改善箇所説明図

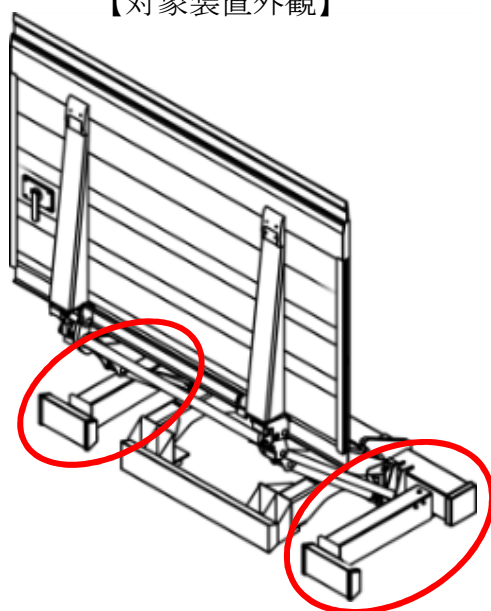
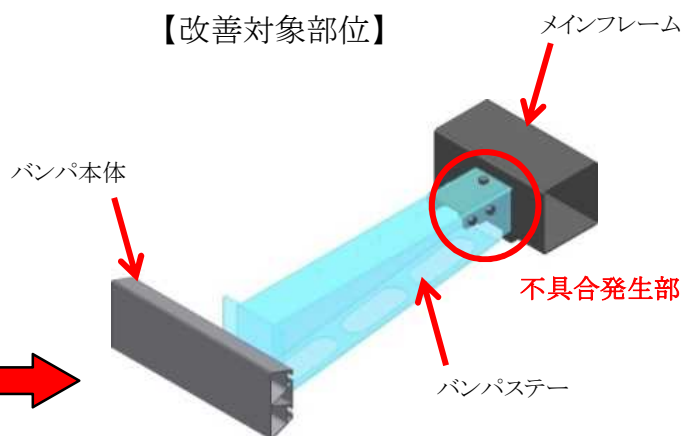
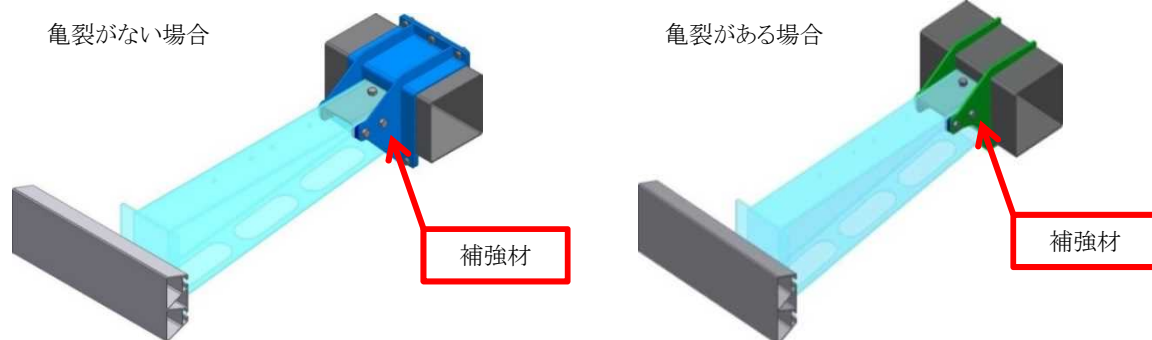
後部格納式テールゲートリフタのメインフレームにおいて、リヤバンパステ取付部の強度確認が不足しているため、走行時の振動等により亀裂が生じることがある。そのため、そのままの状態で使用を続けると亀裂が進行し、最悪の場合、有効に突入を防止できないおそれがある。

全車両、亀裂の有無を確認し、亀裂が無いものはメインフレームとバンパステ締結部に補強材を追加する。また、亀裂が確認された場合は、亀裂部を溶接にて補修し、補強材を追加で溶接する。
